Acuerdo 988 Por el cual se aprueba la incorporación del cambio en los límites de generación y absorción de potencia reactiva de las unidades de la planta de generación Salvajina y las respectivas curvas de carga

988

6 Julio, 2017

SALVAJINA 1

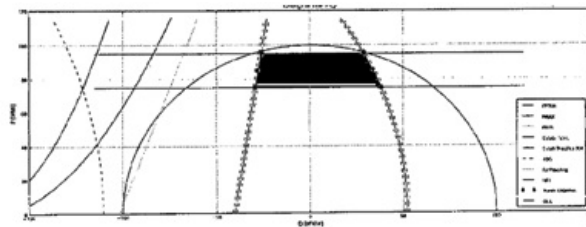
Unidad	Parámetro a Modificar	Valor Anterior	Valor Nuevo
Salvajina Unidad 1	Cap Gen reactivos (Mvar) en 95 MW	45	29
	Cap Gen reactivos (Mvar) en 85 MW	45	34
	Cap Gen reactivos (Mvar) en 75 MW	45	38
	Cap Abs reactivos (Mvar) en 95 MW	-45	-26
	Cap Abs reactivos (Mvar) en 85 MW	-45	-28
	Cap Abs reactivos (Mvar) en 75 MW	-45	-29

SALVAJINA 2

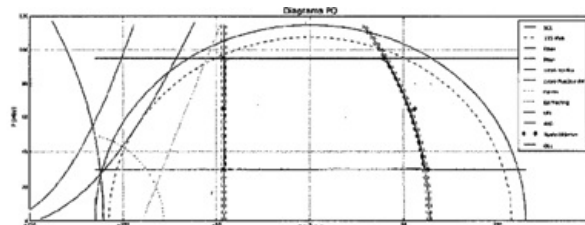
Unidad	Parámetro a Modificar	Valor Anterior	Valor Nuevo
Salvajina Unidad 2	Cap Gen reactivos (Mvar) en 95 MW	45	40
	Cap Gen reactivos (Mvar) en 85 MW	45	56
	Cap Gen reactivos (Mvar) en 30 MW	45	63
	Cap Abs reactivos (Mvar) en 95MW	-45	-46
	Cap Abs reactivos (Mvar) en 85 MW	-45	-46
	Cap Abs reactivos (Mvar) en 30 MW	-45	-46

SALVAJINA 3

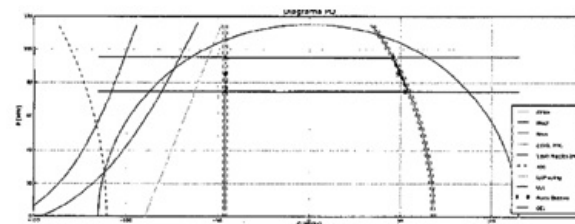
Unidad	Parámetro a Modificar	Valor Anterior	Valor Nuevo
Salvajina Unidad 3	Cap Gen reactivos (Mvar) en 95 MW	45	46
	Cap Gen reactivos (Mvar) en 85 MW	45	49
	Cap Gen reactivos (Mvar) en 75 MW	45	53
	Cap Abs reactivos (Mvar) en 95 MW	-45	-46
	Cap Abs reactivos (Mvar) en 85 MW	-45	-46
	Cap Abs reactivos (Mvar) en 75 MW	-45	-46
